## Wi-Fi+Bluetooth OLED LILYGO LORA V1.3 BOARD PINMAP

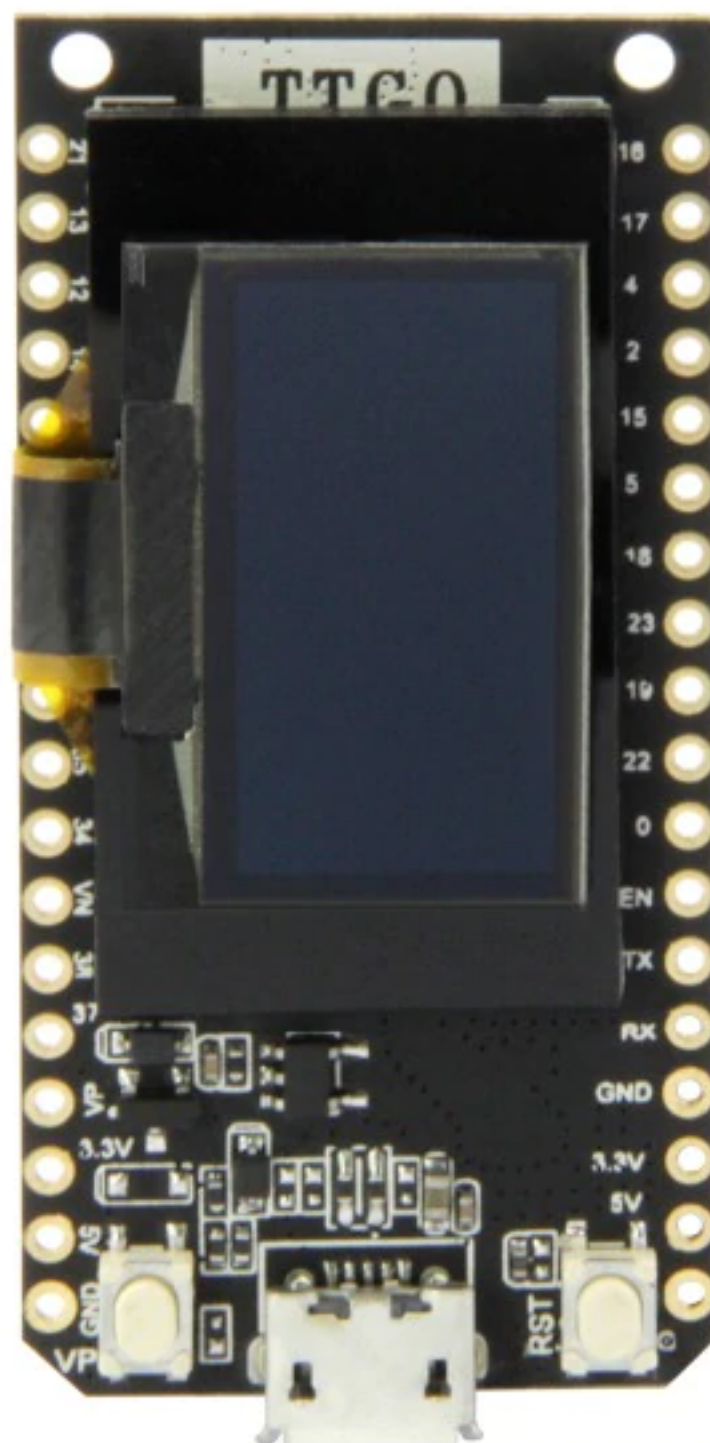
LoRa RST is corrected from 23 to 14.  
Schematic diagram shows LoRa RST is 14.  
23 appears to be error in original pinout.

MOSI	27
SCLK	5
CS	18
DIO	26
RST	14
MISO	19
